改善箇所説明図

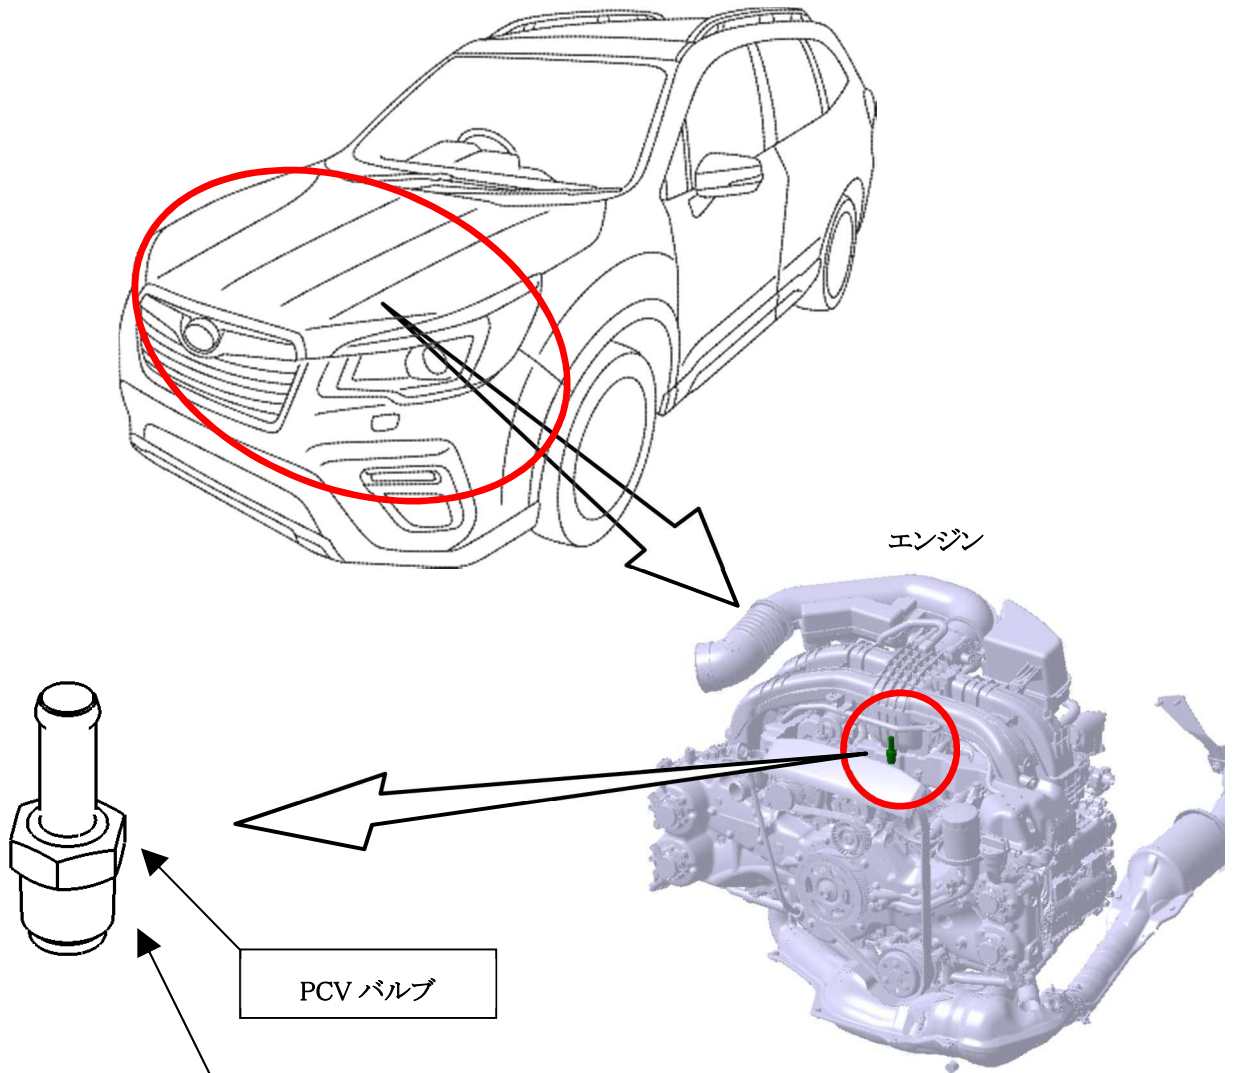
基準不適合発生箇所

ブローバイガス還元装置において、PCVバルブの材質が不適切なため、クランクケース接続部の耐久性が不足しているものがある。そのため、当該接続部の破損により燃焼室にエンジンオイルが浸入し燃焼、マフラーから多量の白煙が発生して、最悪の場合、走行中にエンジンが停止するおそれがある。

改善内容

全車両、PCVバルブを対策品に交換する。
